DETERMINAZIONE DEL DIRIGENTE SERVIZIO VIA/VINCA 5 giugno 2025, n. 238

[ID VIP 13295] - Parco fotovoltaico di potenza pari a 75,77 MW e delle relative opere di connessione alla RTN, da realizzarsi nei Comuni di Candela e Deliceto (FG).

Proponente: DUDAIM PROPCO S.R.L.

Relazione tecnica a supporto dell'istruttoria sul progetto
ID_VIP 13295

Figura 4 – Stralcio PPTR Regione Puglia

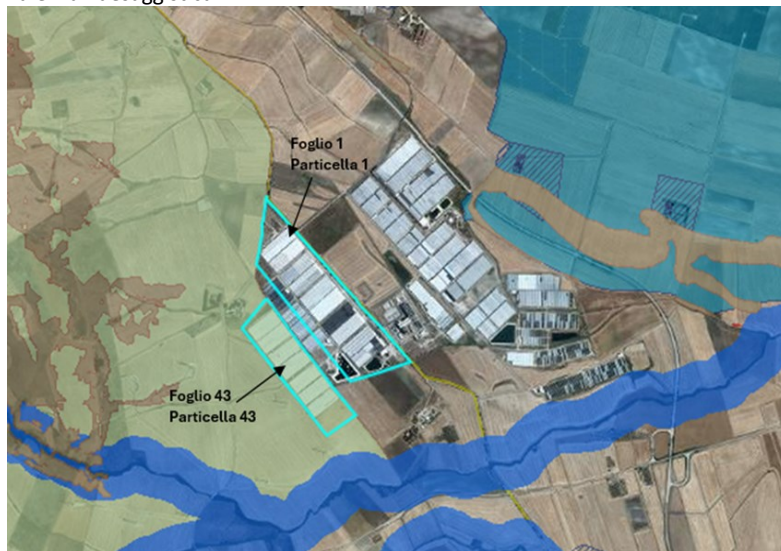
Si precisa che dalla verifica sulla cartografia PPTR emerge che la particella 43 del Foglio 43 del Comune di Deliceto rientra in Vincolo Idrogeologico, mentre la particella 1 del Foglio 1 del Comune di Candela lambisce una Strada a Valenza Paesaggistica.

Figura 7 – Carta delle mitigazioni Fonte via.eg.22.pdf

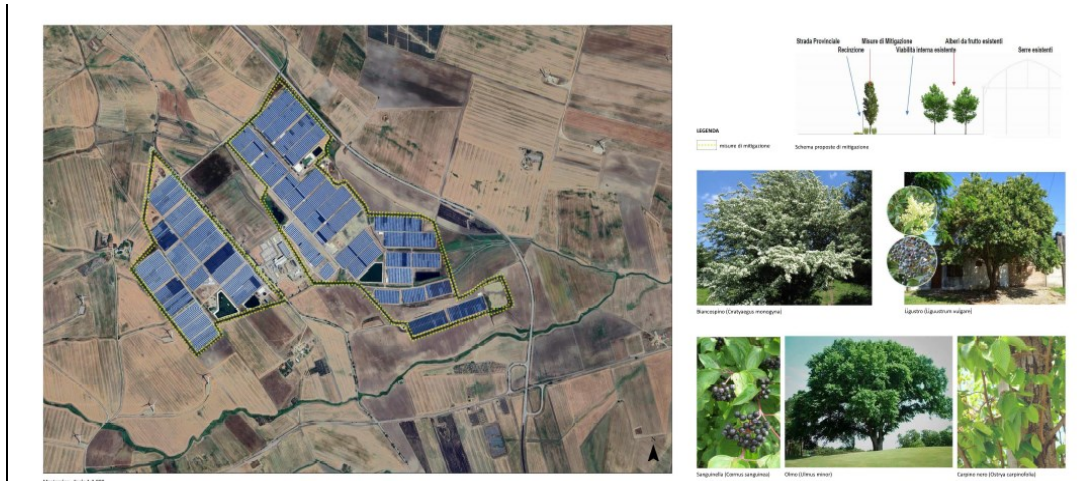
Il progetto prevede altresì opere di **mitigazione visiva** come si apprende dall'elaborato tecnico denominato Carta delle Mitigazioni (codice elaborato: via.eg.22.pdf): si prevede l'inserimento di opportuni impianti che riprendono e conservano i confini particellari delle proprietà attuali. Impiantando alberi e cespugli di erbe aromatiche all'interno dell'area di impianto, il proponente prevede di costruire e conservare una storica forma di paesaggio rurale, caratterizzato dalla presenza alberi e vegetazione spontanea. Generalmente, gli

elementi che contribuiscono all'impatto visivo degli impianti fotovoltaici al suolo sono principalmente, gli elementi dimensionali e l'altezza da terra delle strutture, oltre alla superficie complessiva dell'impianto stesso.
